# STUDER

Service Information SI 30/77 A

B 67 - Tape Recorder

MODIFIKATIONEN UND AENDERUNGEN AN B 67

Ger.: *Musel*  
 Datum: *10-2-77*  
 Zeichnung: *1.167.714*

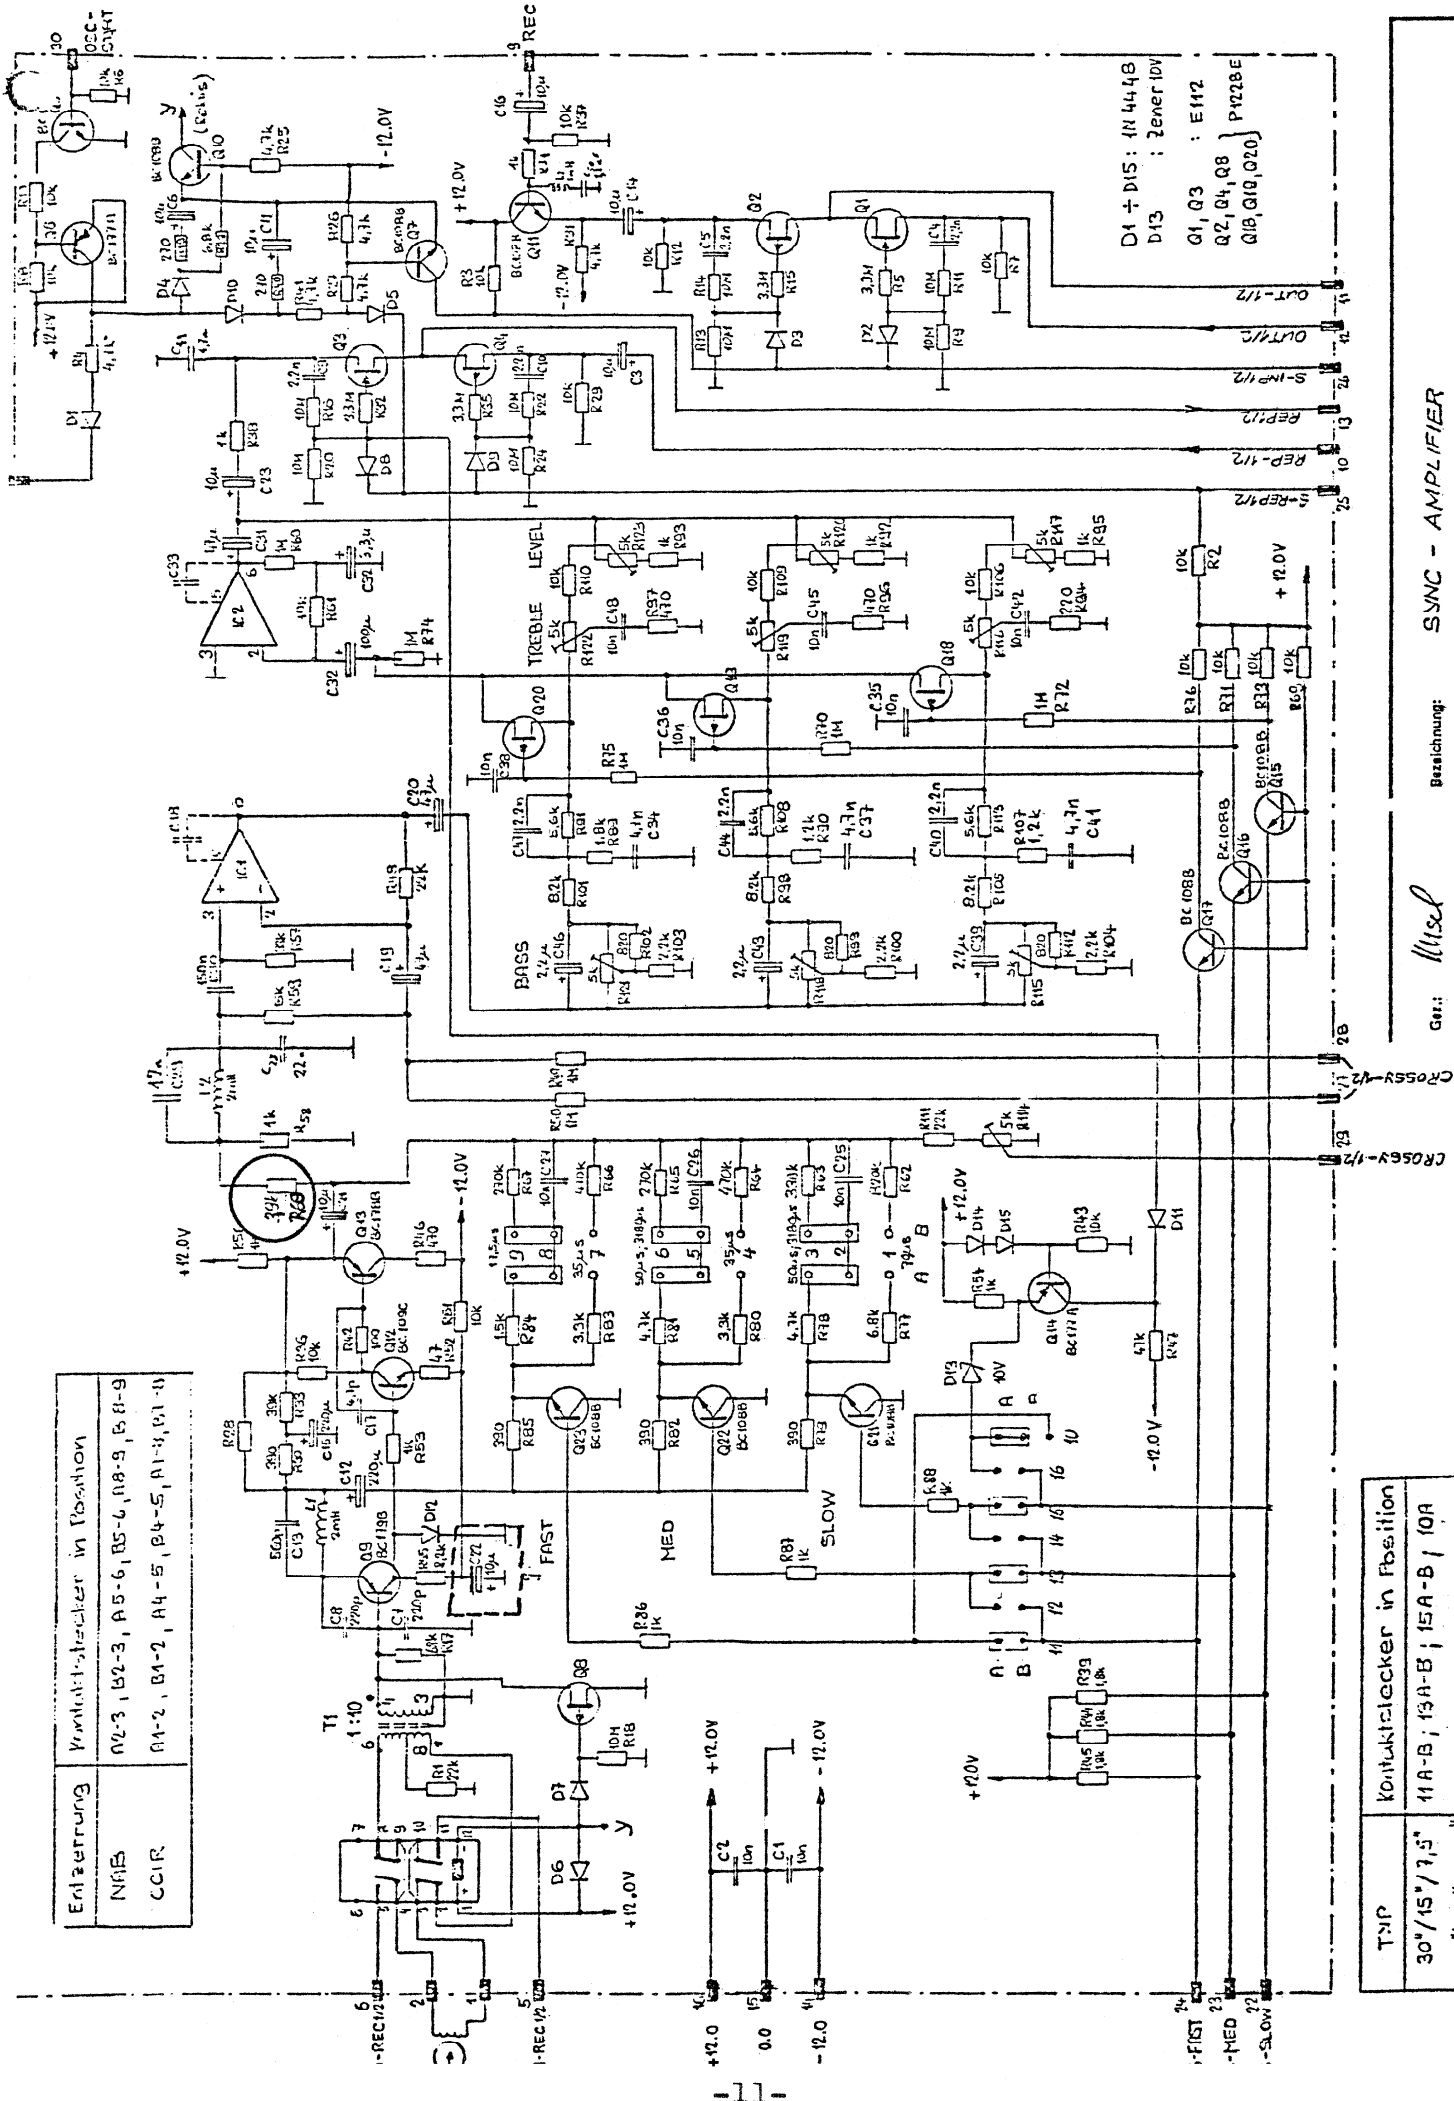
In order to increase the range of adjustment for 510 nWb/m and 6 dBm, the resistor R 68 on the sync-amplifier has to be changed. Then, the amplification will be altered.

Tape recorders B 67 supplied before September 1977 have to be modified on the Sync-Amplifier 1.167.714 as follows:

The polarity indication on the print layout is wrong.

R 68, 3,8 k $\Omega$  order Nr: 57.41.4392

Change polarity of the tantal capacitor.

C 22, 10  $\mu$ F/16V order Nr 59.30.4100
